W-1.43.2.145.2024.....1 AI
Dot. 164/24

„Przebudowa drogi wojewódzkiej nr 580 na odcinku od km 19+640 do km 21+380 od ul. Kwiatowej w miejscowości Wyględy do skrzyżowania z drogą wojewódzką nr 888 w miejscowości Zaborów w zakresie odwodnienia drogi” – nr postępowania 164/24

Działając na podstawie art. 284 ust. 1, ust. 2, ust. 6 ustawy Prawo zamówień publicznych (Dz.U. z 2023 r. poz. 1605 z późn. zm.) Mazowiecki Zarząd Dróg Wojewódzkich w Warszawie uprzejmie Państwa informuje, iż otrzymał zapytania do Specyfikacji Warunków Zamówienia, na które niniejszym udziela odpowiedzi.

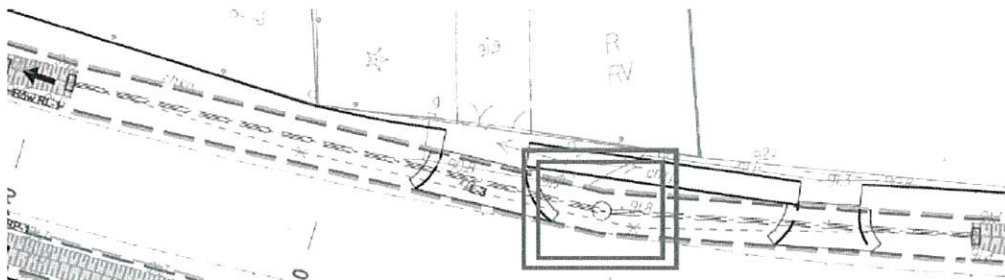
Na rysunkach „Plan Urządzeń Wodnych” widnieją symbole „kółka” które nie są wyjaśnione w opisie ani legendzie. Prosimy o informacje czy w.w symbole przedstawiają studnie rewizyjne umieszczone na/w przepuście. Jeśli tak prosimy o opis, szczegół oraz profile.

Zamawiający informuje, że wspomniane symbole przedstawiają studnie betonowe DN 1200 będące elementem przepustów w ciągu rowów otwartych. Należy stosować studnie o parametrach jak dla projektowanej kanalizacji deszczowej z osadnikiem gł. 30 cm.
